Santier Munt Neamt

Dispozitii de santier din 21-08-62

Dispoziții de șantier nr. 4

Dispozitie de santier nr. 5
din 12 August 1960

Școlii anexă Nr. 1 . Fereastra absidei Nord

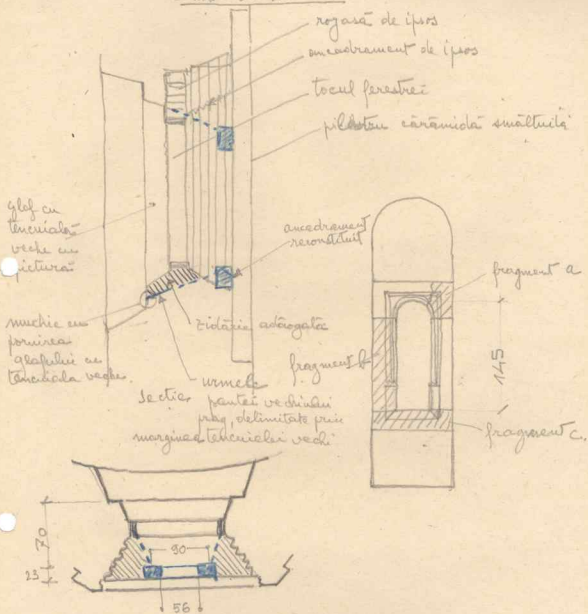
Pentru stabilirea formelor și dimensiunilor gulerilor
și encadramentelor de piatră la ferestre, s'au făcut
cercetări la ferestra absidelă laterală Nord, deprecându-
se encadramentele de piatră și gulerul încastrat în zăvel
XIX care au fost modificate unele forme. Cercetările
au fost restrânse la o singură ferestra, pentru a nu
strădușii deplasarea și gulerul, lucrarea fiind în
falsitate.

PLANȘEA PESTE PARTER

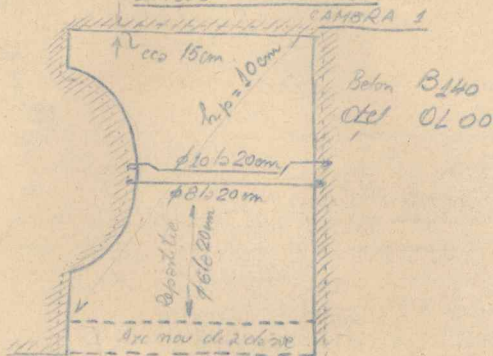
Planșă se va încastra în zidurile de
150cm. adăugându-se pe lângă zidurile
existente pe tot conturul planșii

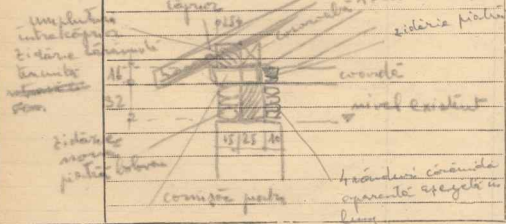
13. Compara trapeza de ciment af. schile
căpuș

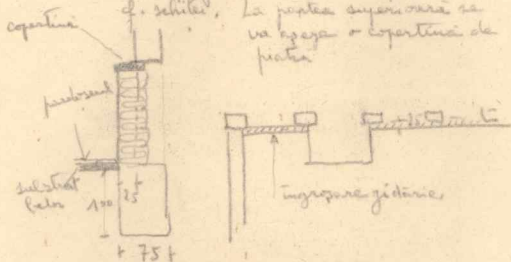
Nervurile tăiate de golul scării
se vor prelungi până în perete.
Golul scării va fi redus între cele
2 nervuri astfel prelungite.

Eventual aceste nervuri pot fi
transformate în grinde ceva mai multe
decât nervurile existente.

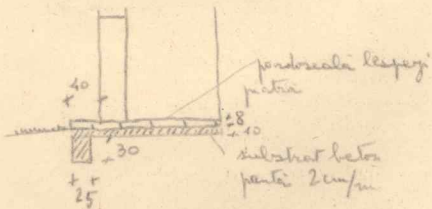
- Se vor face săpături sub toată
grosimea zidului pe o adâncime de 1 m.
pe porțiuni succesive.
- Se va face sulzidirea cu beton turnat
sau cu zidărie de piatră liurată cu
mortar de ciment. Zidăria se va
scota în afara feței zidului cu 25 cm.

- a. Se va desface zidăria plecată la fața
potului în elevație și se va monta zidăria
nouă la grosimea determinată plus un 25 cm
cf. schitei. La partea superioară se
va pune o copertină de
piatră
